**STADT LEVERKUSEN**

## **Bebauungsplan Nr. 236/I**

**„Wiesdorf – Grundschulen Dönhoffstraße“**

### **Äußerungen zur frühzeitigen Beteiligung**

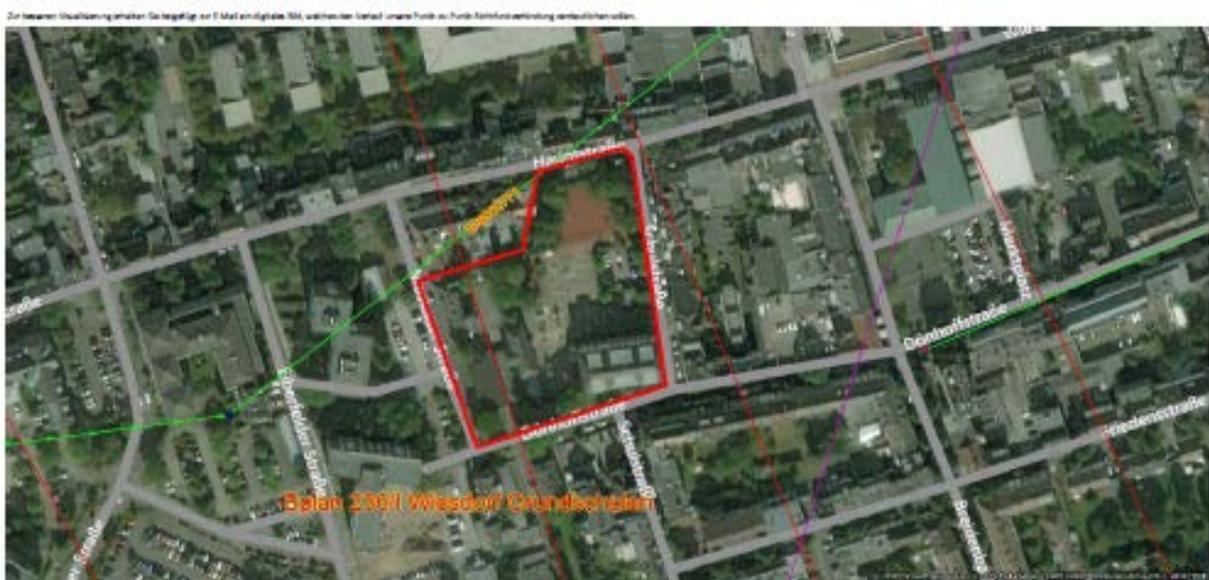
aus Sicht der E-Plus Service GmbH sind nach den einschlägigen raumordnerischen Grundsätzen die folgenden Belange bei der weiteren Planung zu berücksichtigen, um erhebliche Störungen bereits vorhandener Telekommunikationslinien zu vermeiden:

- an das Plangebiet grenzt 1 Richtfunkverbindung

Die farbigen Linien verstehen sich als Punkt-zu-Punkt-Richtfunkverbindungen der E-Plus Service GmbH. Das Plangebiet ist im Bild mit einer dicken roten Linie eingezeichnet. Die Linien in Magenta und rot haben für Sie keine Relevanz.

Man kann sich diese Telekommunikationslinie als einen horizontal über der Landschaft verlaufenden Zylinder mit einem Durchmesser von rund 20-60m (einschließlich der Schutzbereiche) vorstellen (abhängig von verschiedenen Parametern). Bitte beachten Sie zur Veranschaulichung die beiliegenden Skizzen mit Einzeichnung des Trassenverlaufes. Alle geplanten Konstruktionen und notwendige Baukräne dürfen nicht in die Richtfunktrasse ragen. Wir bitten um Berücksichtigung und Übernahme der o.g. Richtfunktrasse in die Vorplanung und in die zukünftige Bauleitplanung bzw. den zukünftigen Flächennutzungsplan. Innerhalb der Schutzbereiche (horizontal und vertikal) sind entsprechende Bauhöhenbeschränkungen festzusetzen, damit die raumbedeutsame Richtfunkstrecke nicht beeinträchtigt wird.

Wir bitten um Berücksichtigung und Übernahme der o.g. Richtfunktrassen einschließlich der geschilderten Schutzbereiche in die Vorplanung und in die zukünftige Bauleitplanung bzw. den zukünftigen Flächennutzungsplan. Innerhalb der Schutzbereiche (horizontal und vertikal) sind entsprechende Bauhöhenbeschränkungen festzusetzen, damit die raumbedeutsamen Richtfunkstrecken nicht beeinträchtigt werden.

Der Hinweis auf die Richtfunkverbindung und die Beteiligung im Baugenehmigungsverfahren wird in den Bebauungsplan aufgenommen.
